DATUM	BEAR.	ÄNDERUNG EBENE 00 - TEIL 2	
02.05.2024	jm	neue Raumnummern nach Vorgabe Bauherrn (29.04.2024) eingearbeitet	
07.07.2024	mg	nach Absprache IBZ, neue Wand zw. Vorbereitung und Ausgabebereich um 15 cm Richtung Achse H verschoben

GEBÄUDE 17.21 - VERSORGUNGSZENTRUM
 SANIERUNG DER ZENTRALKÜCHE
 40225 DÜSSELDORF - STOFFELN, MOORENSTRASSE 5

UNIVERSITÄTSKLINIKUM DÜSSELDORF

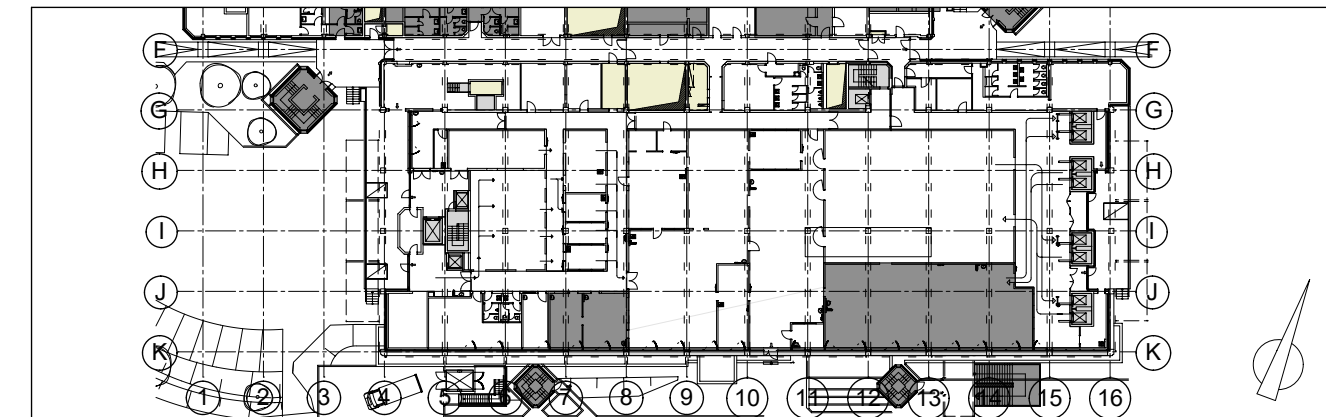
DATUM	BEAR.	ANMERKUNGEN	
02.05.2024	mg	neue Räumungen nach Vorgabe Bauherrn (29.04.2024) eingearbeitet	
24.06.2024	mg	In 080.02 Ausgabenbereich, Fenster verschoben	
11.07.2024	jm	Wand- und Deckendurchbrüche nach Angabe Ingplan eintragen	
02.08.2024	jm	Wand- und Deckendurchbrüche nach Angabe IB-Zellner eintragen	
18.08.2024	jm	Wand- und Deckendurchbrüche nach Angabe IB-Zellner eintragen	
29.08.2024	jm	Wand- und Deckendurchbrüche nach Angabe Ingplan eintragen	
26.11.2024	jm	Vermaßung aktualisiert	A
31.03.2025	jm	Vermaßung aktualisiert	B

11.08.2024	jm	Wand- und Deckendurchdrüche nach Angabe Ingplan eingetragen	
02.08.2024	jm	Wand- und Deckendurchdrüche nach Angabe IB-Zellner eingetragen

18.09.2024	jm	Wand- und Deckendurchdrüche nach Angabe IB-Zellner eingetragen	
23.09.2024	jm	Wand- und Deckendurchdrüche nach Angabe Ingplan eingetragen

26.11.2024	mg	Bemalung aktualisiert	A
23.05.2025	mg	Abstimmungen aus VK vom 19.03.2025 in Grundriss und Türliste eingearbeitet	B
31.03.2025	mg	Fermabild aktualisiert

14.04.2025	si	bei V0-Bestandszw. Darstellung Schraffur korrigiert (Achse F-G/11-13 - Raum 095.04 Treppenhau, Raum 098.03 Betriebsraum)	
05.04.2025	si	Raum 098.03 (Lagerraum): VWI ergänzt für Doppelausgang

30.05.2025	si	RB-Öffnungsböhe für drei Wärmegewinne von 2,135 auf 2,145 geändert. (Wand zw. 090.03/Vorbereitung und 090.03/Büfungsfläche)	
25.05.2025	jm	Material Wandschicht in KS geändert - Raum 080.03 Vorbereitung

24.02.2026	jm	Wand- und Deckendurchdrüche nach Angabe Ingplan aktualisiert	D
